# **PARECER DA COMISSÃO DE AVALIAÇÃO**

## **Estudo de Impacte Ambiental**

### **“Intervenções para Melhoramento da Capacidade Ferroviária na Linha de Leixões”**

**(AIA 3392)**

Figura 4 – Esquema com o pormenor da alteração da combinação de materiais constituintes das barreiras acústica (BA), sem alteração do desenvolvimento em planta da BA, uma vez que se aproveita a largura da alma do perfil estrutural para inclinação do painel transparente em direção à via-férrea.

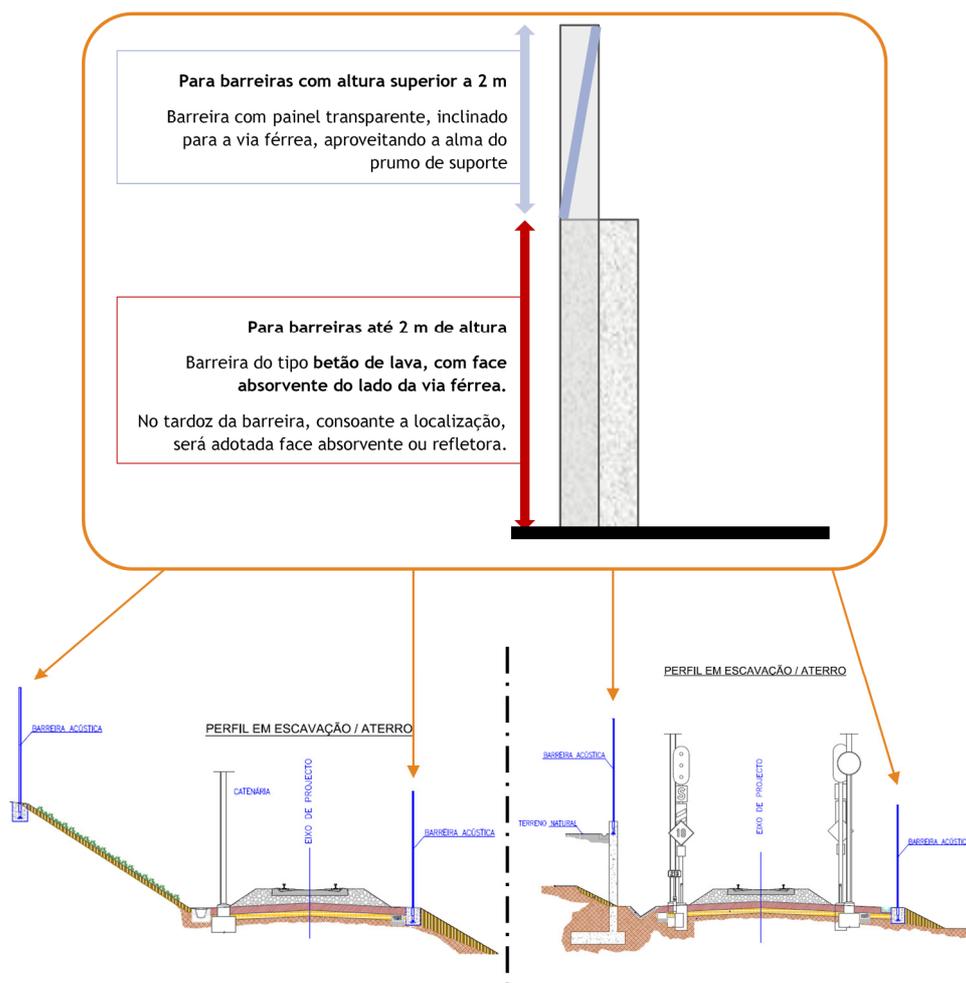
- c. A alteração da percentagem e da localização dos painéis transparentes para as enunciadas no Quadro 5, considerando a informação esquematizada na Figura 4, em relação ao desenvolvimento em altura da barreira. A distribuição dos painéis verticais transparentes intercalados com o betão lava, deve assegurar a visibilidade e insulação das fachadas das habitações voltadas para a via-férrea e deve ser demonstrada através da apresentação do correspondente alçado, para as fachadas que se localizem na zona de potencial sombreamento, ou seja, até 2 m de afastamento das barreiras (opacas na parte inferior), de acordo com o disposto nas medidas associadas ao fator paisagem, nomeadamente as constantes no Elemento 4.

- d. Efetuar a implantação das barreiras acústicas de forma compatibilizada com as estruturas existentes ou previstas, não deixando pontes acústicas (frinchas) que comprometam a sua eficácia acústica e adotando sistemas de vedação e segurança que minimizem a possibilidade de remoção não pretendida.

PDM 2021 - Extrato da PO – CQS (sem escala)

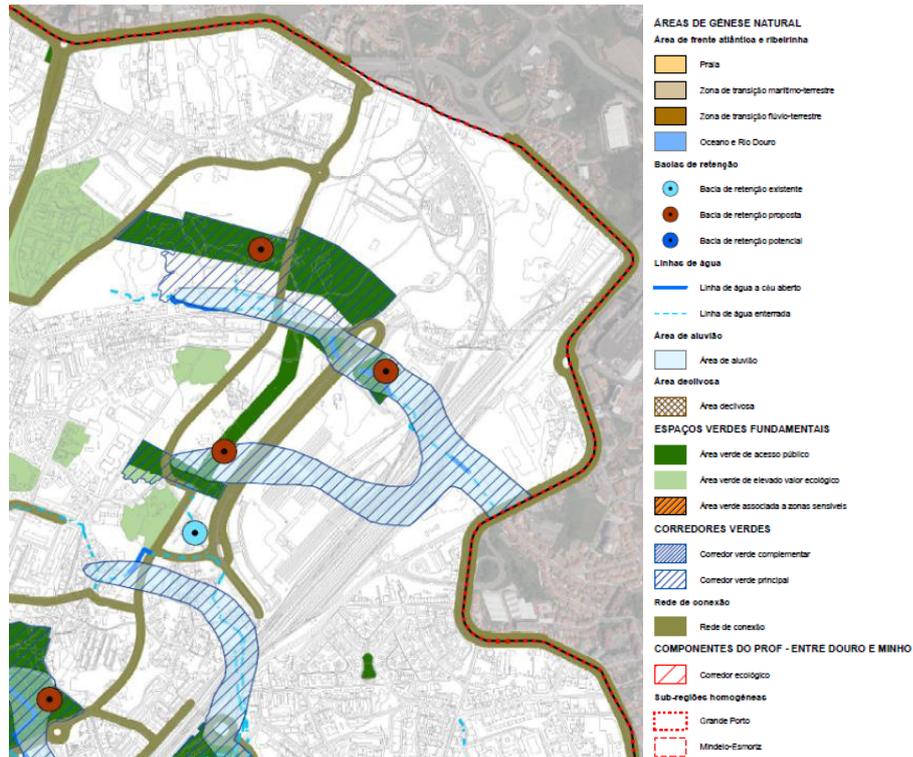
a1 Planta de Ordenamento – Carta de Qualificação do Solo (PO-CQS), o projeto em análise encontra-se incluído maioritariamente em “Espaços de Usos Especial Infraestruturas – Área de Infraestruturas”. Tendo em consideração a informação georreferenciada agora disponibilizada, a área afeta ao Domínio Público Ferroviário (DPF) inclui ainda “Espaços centrais”, designadamente, “Área de edifícios de tipo moradia”, “Área de blocos isolados de implantação livre” e “Área de blocos isolados de implantação livre em consolidação”. Existem ainda duas “Propostas de canais de circulação – Rodoviárias” que atravessam a área em apreciação.

PDM 2021 - Extrato da PO – CEEM (sem escala)

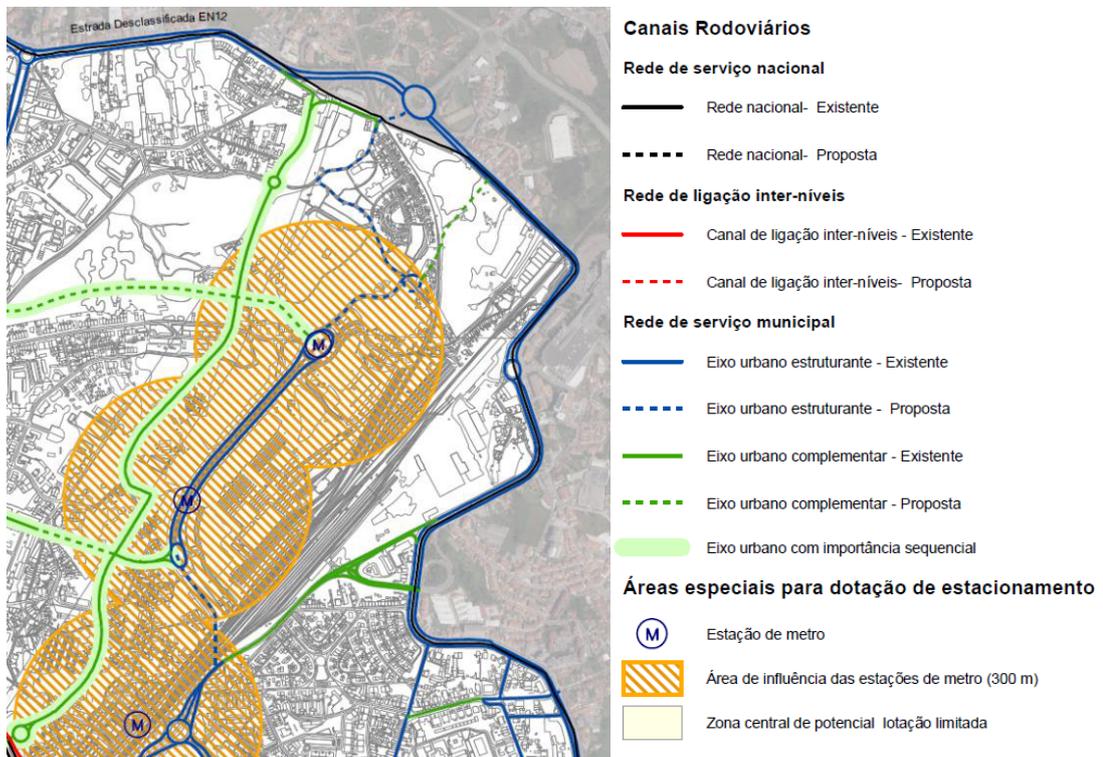
a2 Planta de Ordenamento – Carta de Estrutura Ecológica Municipal (PO-CEEM), a área do projeto em análise é atravessada por “Linha de água enterrada” e por “Corredor verde principal”. O projeto encontra-se em área abrangida pelo “PROF-EDM - Sub-regiões homogéneas: Grande Porto”.

PDM 2021 - Extrato da PO – CEVE (sem escala)

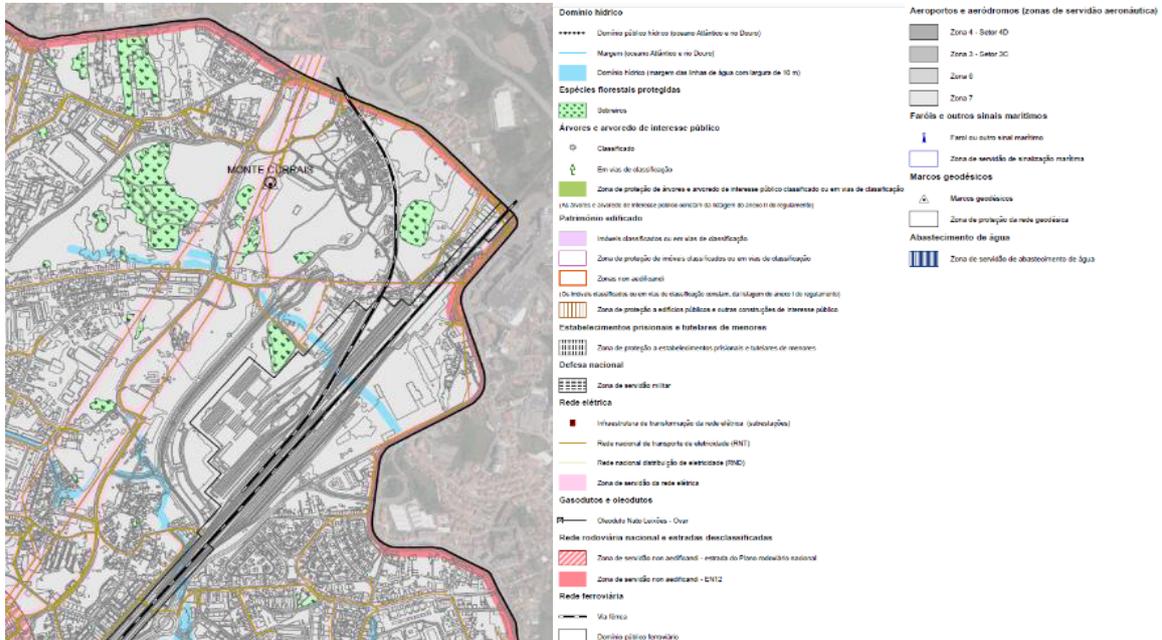
a3 Planta de Ordenamento – Carta de Estrutura Viária e Estacionamento (PO-CEVE), prevê o atravessamento rodoviário do canal ferroviário sensivelmente na mesma zona do que estava previsto no PDM anteriormente em vigor. No que respeita à atual Passagem Inferior Pedonal, ao Km 3+730, está prevista a construção de uma Passagem Inferior Rodoviária, que promova a ligação entre a Rua de Currais e a rotunda da EN12 com a Rua de Rebordãos, existente na proximidade, constituindo um “Eixo Urbano Estruturante”. De salientar que a “Área de Influência das estações de metro (300m)” de Nau Vitória, abrange a área afeta ao DPF.
